Plan de prévention des risques

Inondation de l'Ain et du Suran

**Communes de Pont-d'Ain, Saint-
Jean-le-Vieux et Ambronay**

Bilan de la concertation

document fourni par M. Dilas, Crue de 1957 PJ1

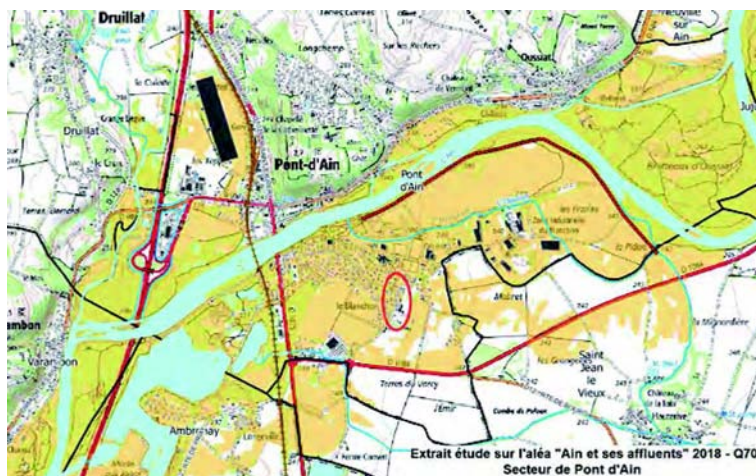
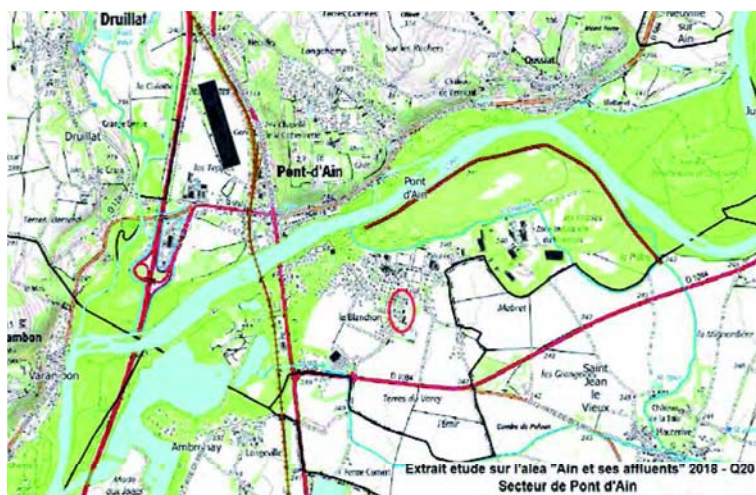
La cohérence des niveaux de crues modélisés au regard des observations de 1957 :

La photo extraite du journal du progrès ainsi que les cotes de crue qui s'y rattachent sont difficiles à interpréter.

En revanche, il est difficile de comprendre comment la cote 240m NGF pourrait être rattachée à la Route Départementale 1075, et ce qui permettrait d'affirmer que Z_{1957} en amont du pont est égale à 240,00 mNGF.

- ✓ Si l'on estime le débit de la crue de 1957 à environ 2000 m³/s, cela correspond à un évènement un peu supérieur à la crue Q₇₀ que nous avons cartographiée, mais significativement inférieur à la Q₁₀₀ du PPRi.

Remarques sur le PPRI de Pont d'Ain

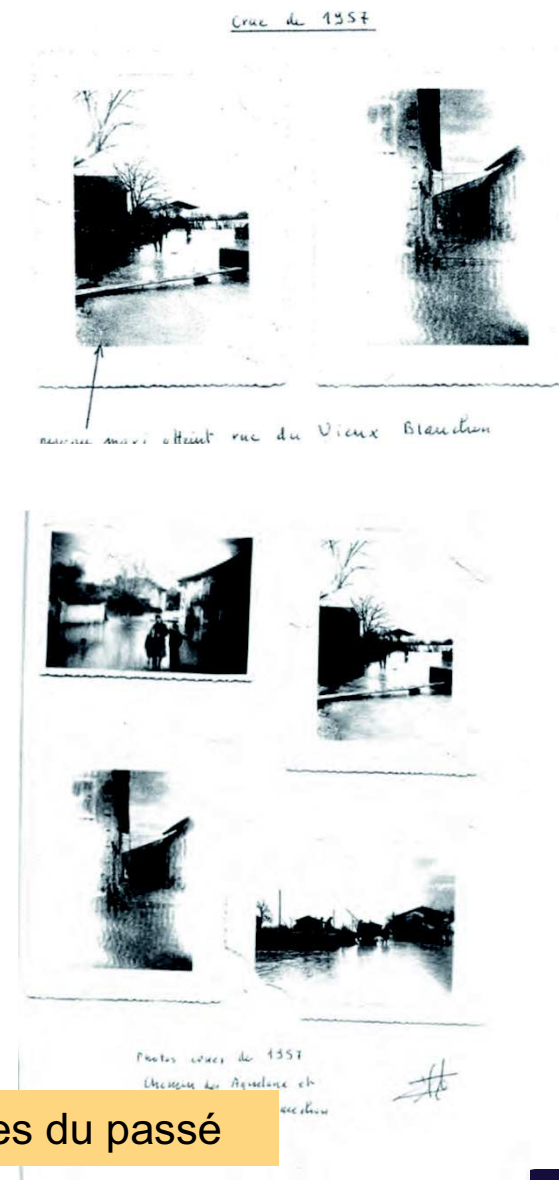
Sans remettre en cause les calculs, peut-être faut-il aussi garder du bon sens et tenir compte du passé des 60 dernières années car il semblerait que depuis la dernière crue de 1957 (cote 4,30m, débit 2350m³/s), la hauteur d'eau supérieure à 4m n'a plus été dépassée.

La rivière en crue quittait son lit au lieu dit « des bottières » car la digue de protection n'existait plus. Ensuite plusieurs aménagements importants ont été réalisés, les barrages (Allement, Saut du Mortier, Vouglans, Coiselet), la reconstruction de la digue, la réalisation de la déviation RD 84 hors d'eau, le déversoir de crue dans le lac de Longeville, mais aussi la météorologie est capable actuellement de fournir une prévision fiable sur une semaine.

- Prendre en compte ces éléments pour permettre l'aménagement de certaines zones et non pas fixer des hauteurs exagérées.
- Le détail des cotes de niveau semblent très précis sur les plans du dernier PPRI mis à disposition, donc les services de l'état devraient en tenir compte pour fixer les hauteurs de construction des nouveaux Permis de Construire.

- Crue de 1957 à Chazey : 2230 m³/s / période de retour (entre Q70 et Q100)
- Les PPRi intègrent l'information historique disponible (crues historiques, repères de crues)
- Enquête terrain/mairie réalisée en début d'étude (peu de documents reçus de Pont D'Ain)
- Le modèle hydraulique intègre la configuration actuelle du lit mineur et majeur de l'Ain.
- Si la crue de 1957 se reproduisait, l'inondation serait sensiblement différente.
Attention : La Q100 du PPRi reste >> à la crue naturelle de 1957.
- Fixation des hauteurs plancher des constructions : c'est bien l'un des buts du PPRi.

Suran		Albarine		Toison	
	356 km ²		308 km ²		40 km ²	
	Gr.Brut	Gr. Progressif	Gr.Brut	Gr. Progressif	Gr.Brut	Gr. Progressif
Q2		90		114		15
Q5		108		145		21
Q10		122		169		25
Q20	164	140	209	195	39	31
Q50	219	175	261	238	57	41
Q70	240	191	280	255	63	46
Q100	261	209	300	274	70	51

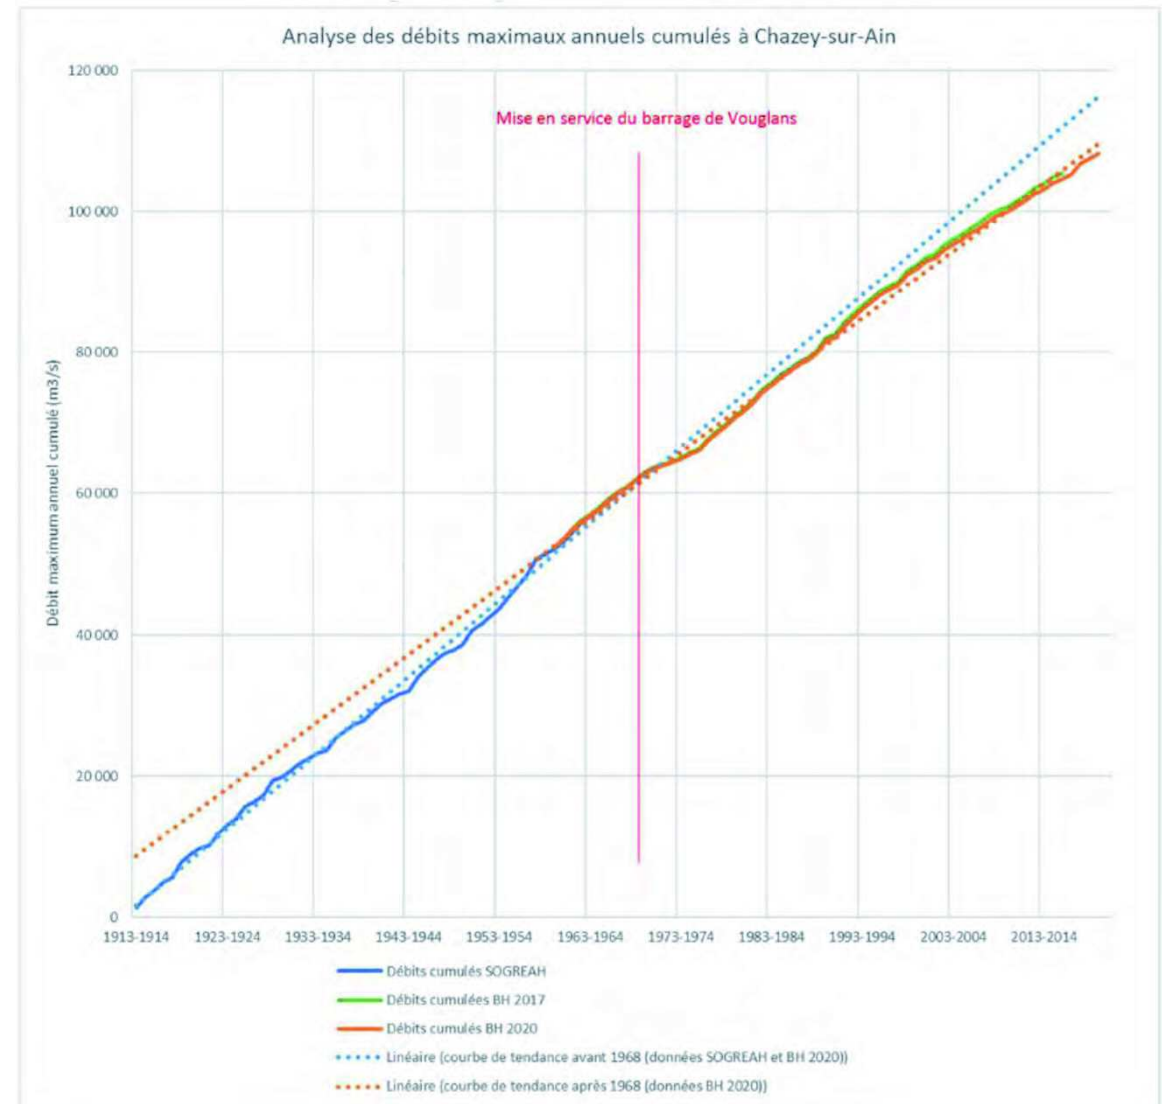
■ 3000 m³/s

Différence [Chazey – Pont d'Ain] ≈ 300 m³/s ≈ Q10_{suran} + Q10_{albarine} + Q10_{Toison}

On ne peut retenir l'hypothèse de la concomittance parfaite de 4 crues centennales qui aurait une période de retour >> 100 ans

Figure 1 : Analyse comparative des courbes de tarage et jaugeages ponctuels au niveau de la station de Chazey

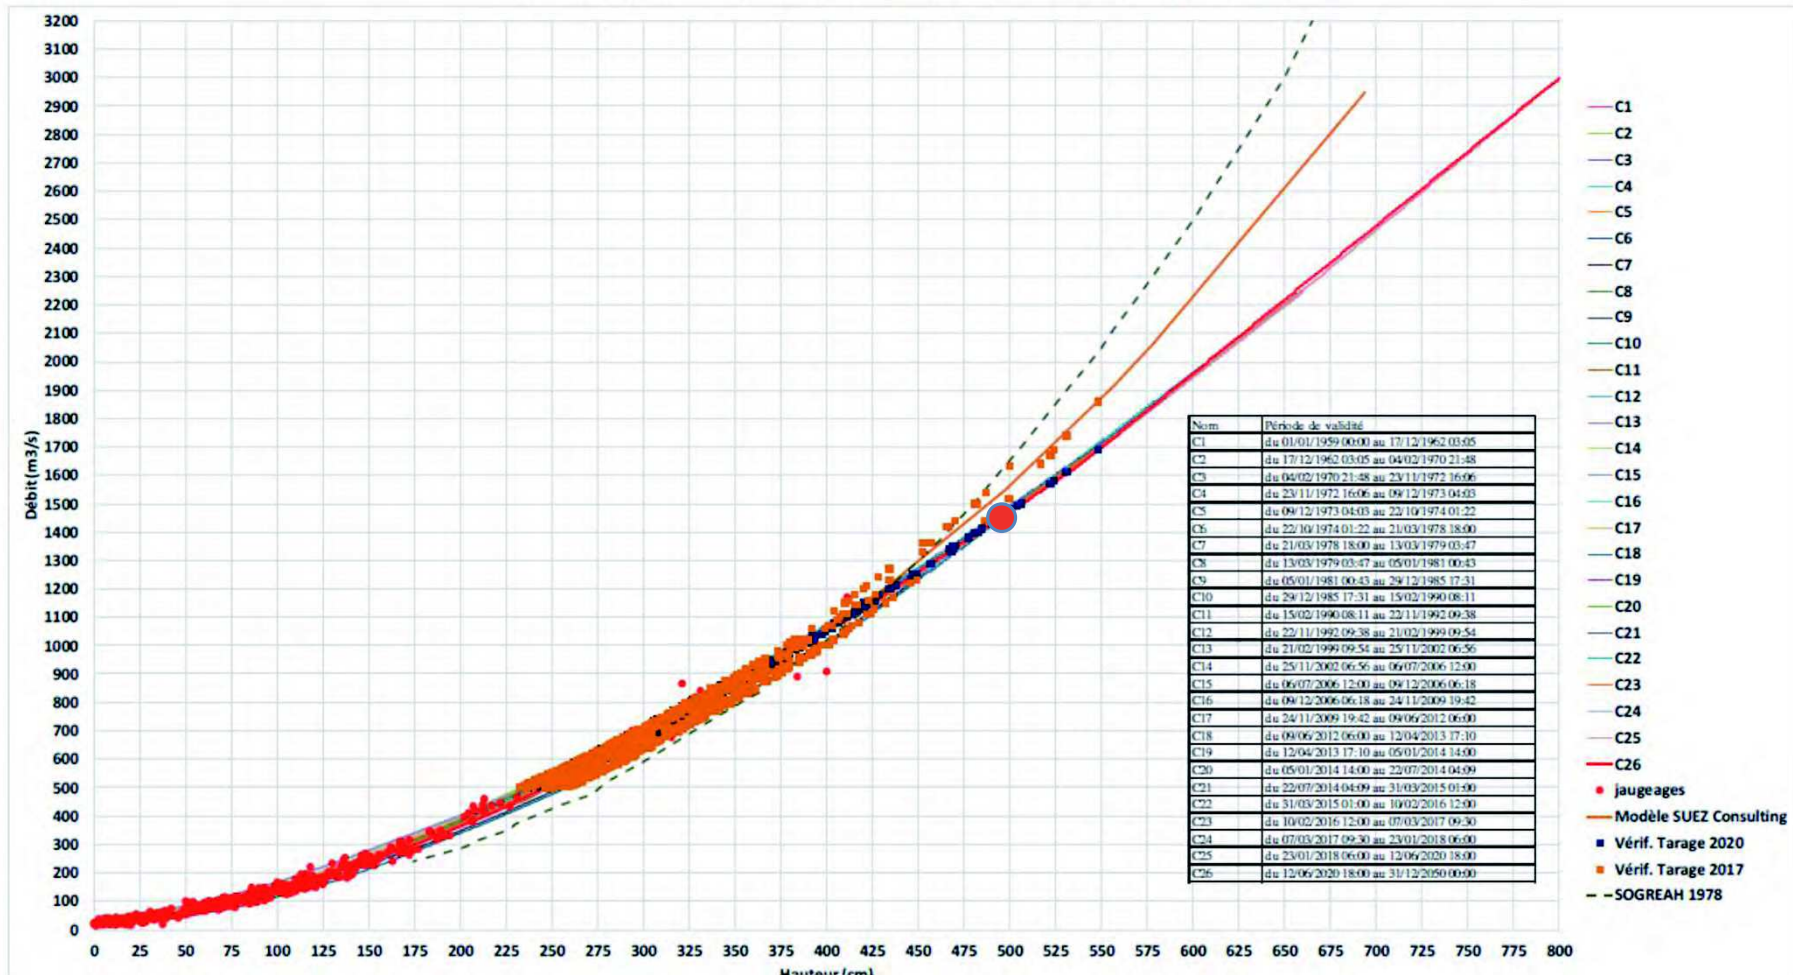
- **Pont d'Ain** : 12 jaugeages historiques au flotteur antérieurs à 1940 (Max = 1960 m³/s)
483 jaugeages récents postérieurs à 1957 / Max = 1260 m³/s en 1977)
- **Chazey** : 469 Jaugeages / Max = 1450 m³/s en 2018
- Ceci réduit nécessairement les incertitudes d'extrapolations même si celles-ci restent fortes
- Les débits maxi jaugés sont de l'ordre du débit décennal !
Le faisceau des courbes historiques est plutôt stable dans le temps.
- Les courbes de tarages à Pont d'Ain et Chazey ont été reconstituées par notre modèle hydraulique sans « forcer » le calage de ce dernier.
- Les incertitudes en hydrométrie sont fortes.
Les stations de Pont d'Ain et Chazey sont plutôt de « bonnes » stations !
- Il vaut mieux utiliser leurs données – avec les incertitudes associées- que pas de données du tout, ce qui serait beaucoup plus incertain...

Eléments de réponse

Submersion
rive gauche de
l'Ain à
Pont d'Ain

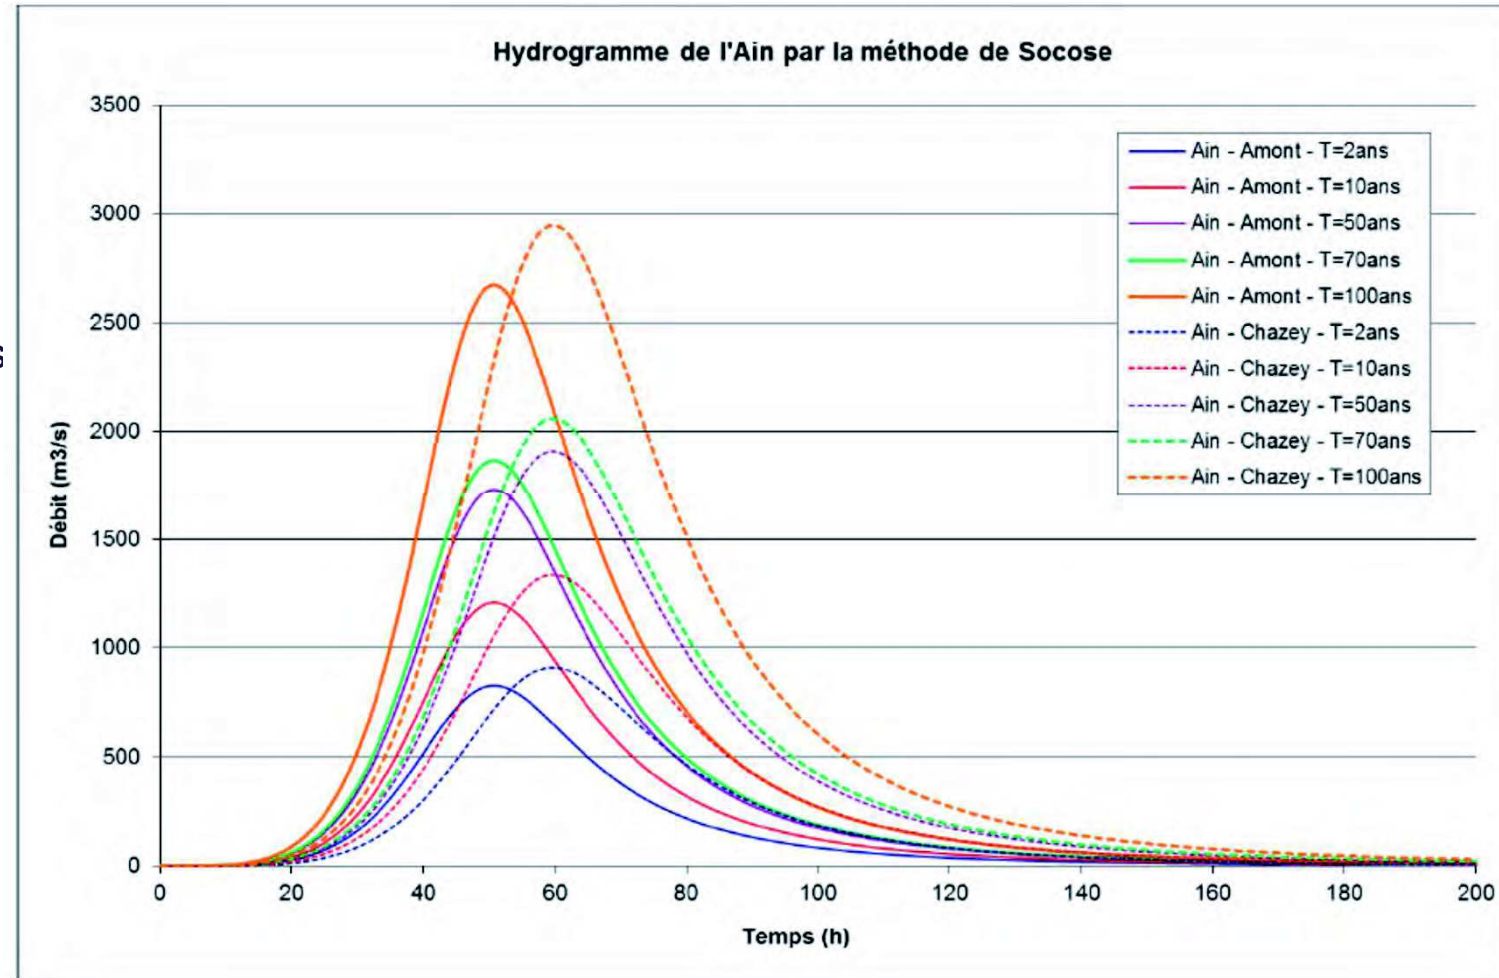
- écarts de cotes du plan d'eau entre les PPRI 2018 et 2003 :

2003 > 238,39NGF et 2018 > 239,00 soit **+0,61m** ; du pont de la route : 2003 > 240,73NGF et 2018 > 240,00NGF soit **-0.75NGF !!** et d'autres moins significatifs.

- Les études PPRI 2003 (Sogreah) et 2018 (SAFEGE) s'appuient sur des données (TOPO) et des méthodes de modélisation (1D vs 1D-2D). Il est donc logique que des écarts soient constatés en certains points (Sogreah ne disposait pas d'une topo aussi fine que Safege...)
- Ces écarts ont été discutés dans le rapport d'étude (§ 6.3.2) secteur par secteur et des justifications avancées systématiquement.

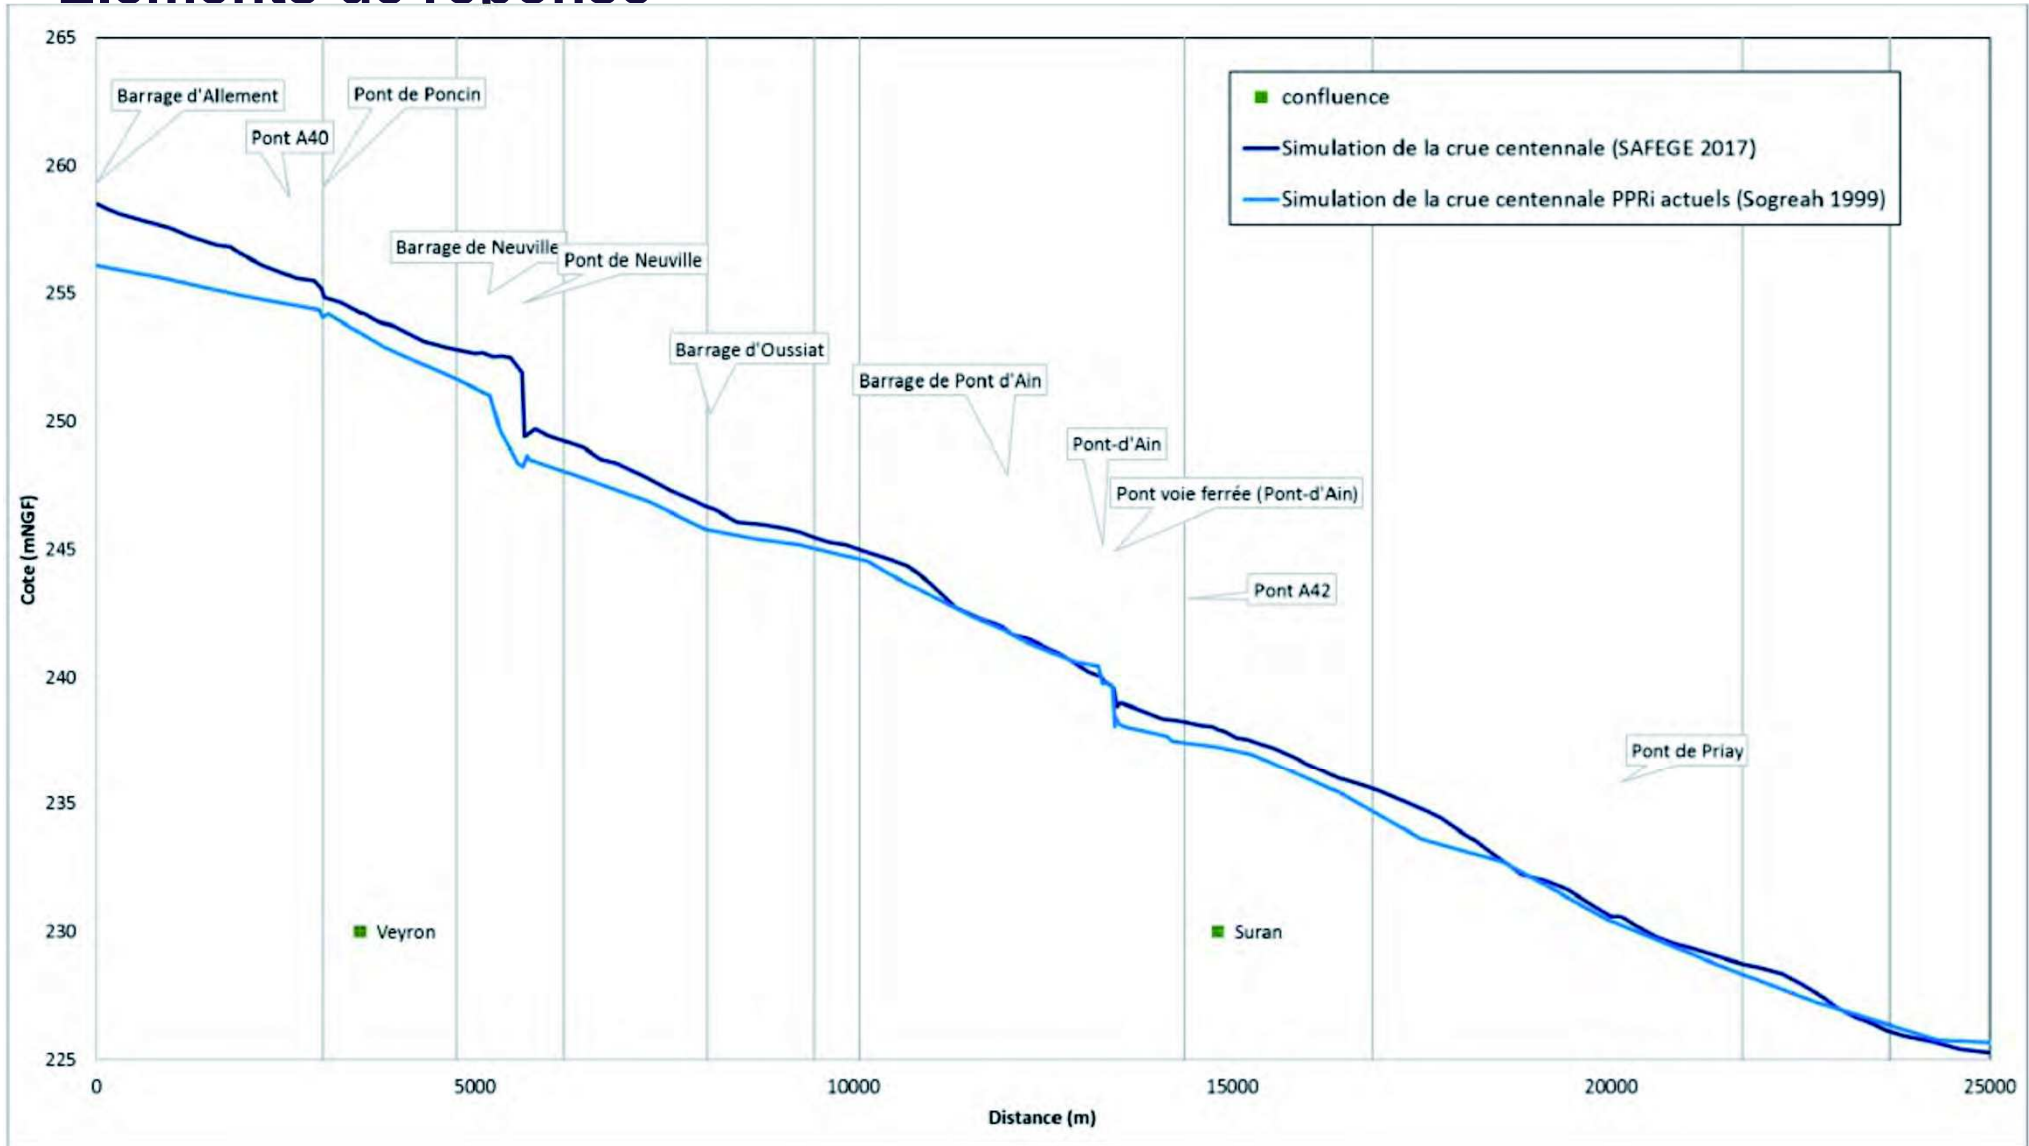
- analyse de l'évolution de la pente : le document correspondant remis (**PJ 8**) comprend les relevés de points du plan d'eau ; il indique d'une part une pente moyenne entre le secteur dit des Bottières et celui du pont de l'autoroute et d'autre part entre différents secteurs. Il apparaît ainsi des écarts de pente entre secteurs a priori contre-intuitifs : par exemple au barrage un décalage de niveau amont/aval de **0,25m** (alors qu'il comporte une digue de plus 3,5m de haut et que la largeur inondée au barrage en crue centennale est de l'ordre de 350m alors que le pont mesure 130m de large et qu'en retirant les berges et les piles, le passage de l'eau sous le pont est limité à 120m soit 3 fois moins) à comparer au **1m** de dénivelé entre le pont route et voie ferrée où le lit ne comporte pas une telle rupture de pente!?

- influence de la Digue des Bottières : dans ses 2 réponses la DDT nous indique que même pour une crue décennale la digue est submergée. Or depuis son édification, vers 1985, elle ne l'a jamais été!

Ligne d'eau à Pont d'Ain

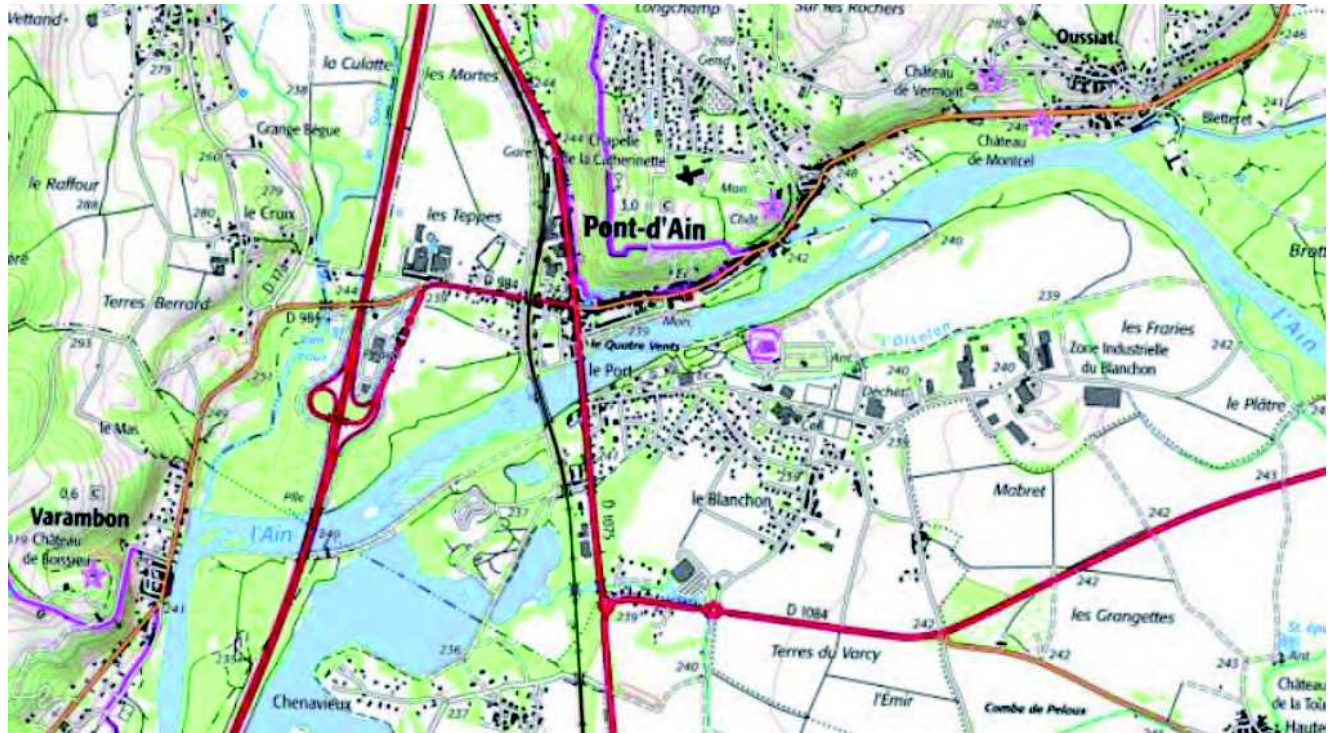
- Lignes d'eau : pourquoi une telle marche au niveau du pont routier ? Les courbes de niveau sont-elles cohérentes à cet endroit ?
